**COMPANHIA RIOGRANDENSE DE SANEAMENTO
DIRETORIA DA PRESIDÊNCIA
SUPERINTENDÊNCIA DE RELAÇÕES INSTITUCIONAIS**

Assunto: Relatório Técnico de Fiscalização – RTF de Fiscalização de Pressões de Inverno em Tramandaí, Processo 143-P/2023.

RELATÓRIO DE AJUSTAMENTO DE AÇÃO E CONDUTA – RAAC

Referência: Relatório Técnico de Fiscalização nº 143-P/2023
Município de Tramandaí - Vistoria realizada no dia 18/07/2023

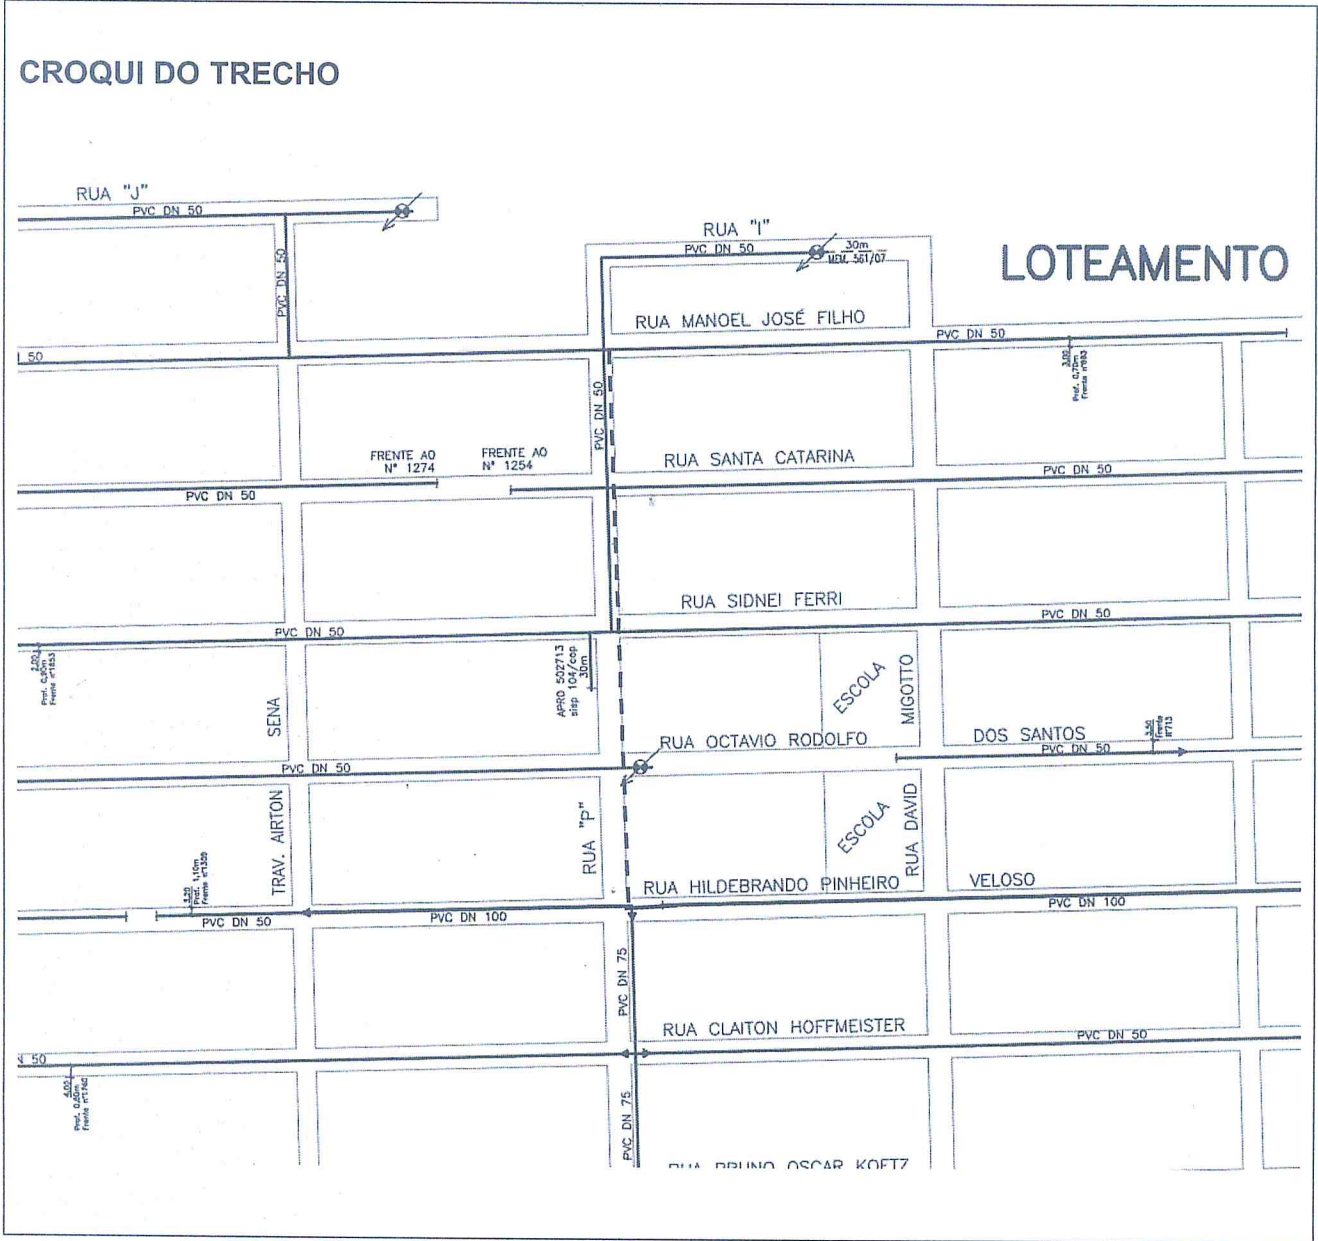
ESPECIFICAÇÃO DO MATERIAL		
TUBULAÇÃO NECESSÁRIA		
Descrição	Diâmetro	Extensão
009636 - TUBO PVC PBA JEI/JERI CLASSE 15 DN 100 mm	100	300
PEÇAS ESPECIAIS NECESSÁRIAS		
Tipo	Quantidade	
011570 - TEE FOFO BBB DN 100 MM	01	
005523 CRUZETA FOFO BBBB DN 100 MM	04	
006433 VALVULA GAVET CB CABT FOFO PN16 BB 100	01	
002389 LUVA CORRER PVC PBA CL20 DN 100MM	02	
002386 LUVA CORRER PVC PBA CL20 DN 50MM	08	
009508 REDUÇÃO PVC PB JEI/JERI DN 100 MM X DN 50 MM	8	
CONDIÇÕES OPERACIONAIS		
Diâmetro da rede antiga (mm)	DN 50	
Material da rede antiga	PVC	
Nº de vazamentos nos últimos 12 meses	05 faltas de agua e 08 verificações de pressão	
Nº economias	435	
Nº terrenos baldios	18	
Pressão na ponta da rede	08 m.c.a	
Topografia do Terreno (aclive ou declive)	plana	
Pavimentação Existente	Asfalto (12 m) PI (288 m)	
Tipo de Solo Existente	arenoso	
Necessita Elaboração de Projeto	Sim	Não
CONDIÇÕES PARA EXECUÇÃO DOS SERVIÇOS		
Sem Parcerias	X

Reforço de rede na Rua Arilde Coelho Ferreira, entre as Ruas Hildebrando Pinheiro Veloso e Manoel José Filho, para corrigir problemas de abastecimento nas ultimas Ruas do Bairro (Manoel José Filho e Jardelina Ignácia Cardoso), que experimentaram em crescimento acelerado nos últimos anos. Este reforço já havia sido tentado em 2013, mas não houve contrato de ampliação/substituição de redes para atendê-lo.
